**OFICIO N° D000004-2023-MIDAGRI-SERFOR-DGGSPFFS**

Asunto : Opinión técnica sobre el levantamiento de observaciones al Estudio de Impacto Ambiental Semidetallado.

## INF TEC N° D000003-2023-MIDAGRI-SERFOR-DGGSPFFS-GA

**Asunto** : Opinión técnica sobre el levantamiento de observaciones  
formuladas al Estudio de Impacto Ambiental Semidetallado (EIA-  
sd) del proyecto “Central Fotovoltaica Yuramayo de 245 MW y  
Línea de Transmisión de 220 KV”, presentado por la Empresa de  
Generación Eléctrica Yuramayo S.A. – EGEYSA.

**Figura 1:** Vegetación del Tipo de cobertura vegetal “*Agricultura costanera*”

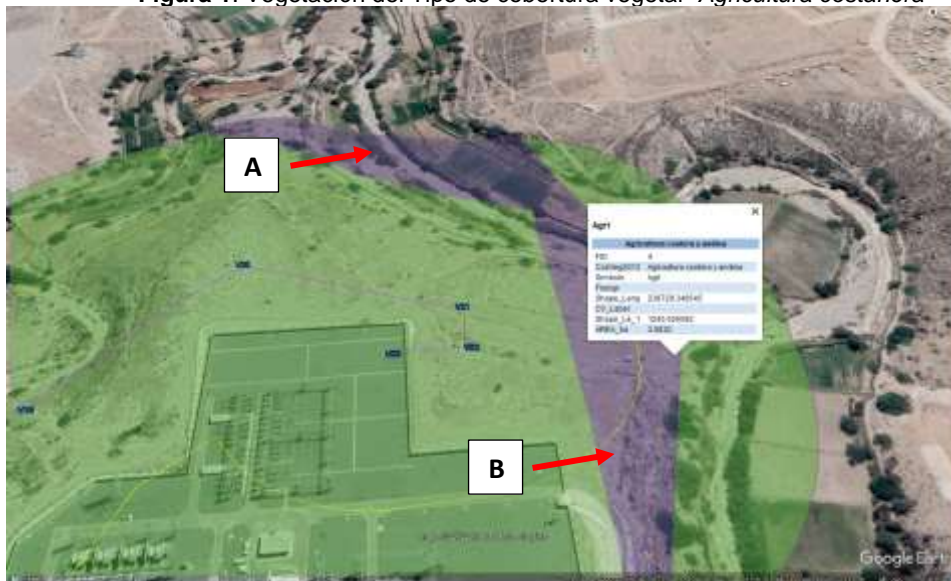
- a) En el ítem 4.3.1.4. Unidades de vegetación, el Titular actualiza la información presentada a nivel de unidades de vegetación.
- b) En el ítem 4.3.1.4. Unidades de vegetación, el Titular describe las unidades de vegetación.
- c) El Titular precisa que los mapas elaborados se encuentran en el Anexo 06 Mapas temáticos. Sin embargo, se revisó en el acervo documentario y no se localizó el Anexo 06.
- d) En la Tabla 2 Estaciones de muestreo de flora y fauna, el Titular presenta la equivalencia de unidades de cobertura vegetal con las unidades de vegetación por estaciones de muestreo. Sin embargo, “Agricultura costanera” no se puede considerar como una unidad de vegetación, debido a que en ese tipo de cobertura vegetal se evidencia vegetación ribereña y parches de matorral (ver Figura 1), por

lo tanto, deberá cambiar la denominación de “*Agricultura costanera*” por las unidades de vegetación que exista en ese tipo cobertura vegetal.

En base a lo precisado, la observación se considera **NO ABSUELTA**, en los literales c) y d).
